Informe Consolidado de Solicitud de Aclaraciones, Rectificaciones y/o Ampliaciones Complementario al Estudio de Impacto Ambiental del Proyecto "Parque Eólico Los Coihues"

Nombre del Titular : Hy2Wind SpA
Nombre del Representante Legal : Gabriela Francisca Requena Riquelme
Dirección : Avenida El Bosque Central 92 piso 8 Las Condes

El presente Informe Consolidado de Solicitud de Aclaraciones, Rectificaciones o Ampliaciones al Estudio de Impacto Ambiental del proyecto "Parque Eólico Los Coihues", contiene las observaciones generadas en virtud de la revisión de la Adenda.

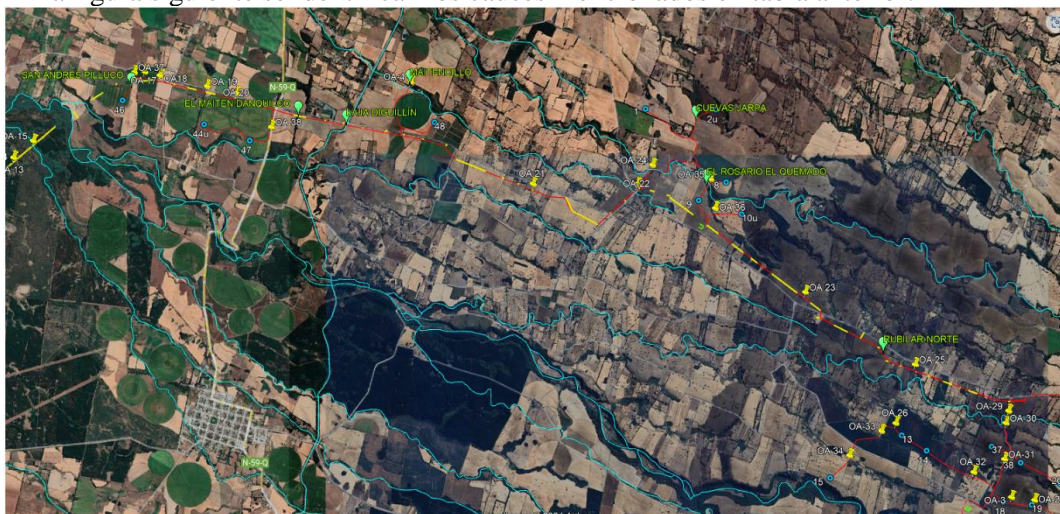
a) En relación a la respuesta 1.8 de la Adenda, se solicita a la titular complementar el EIA con los contenidos técnicos y formales para acreditar el cumplimiento del PAS 155, 156 y/o 157 según corresponda para cada uno de los atravesos u obras proyectadas.

En efecto, a partir del replanteo de “Zanjas MT” (Zanjas de media tensión “soterrada”) en software GIS, se verifica la existencia de varios cauces, según se indica en tabla que se acompaña, que eventualmente podría ser intervenidos por las obras proyectadas.

Por lo anterior, se sugiere evaluar posibles modificaciones de cauce, que puedan requerir la presentación del PAS correspondiente:
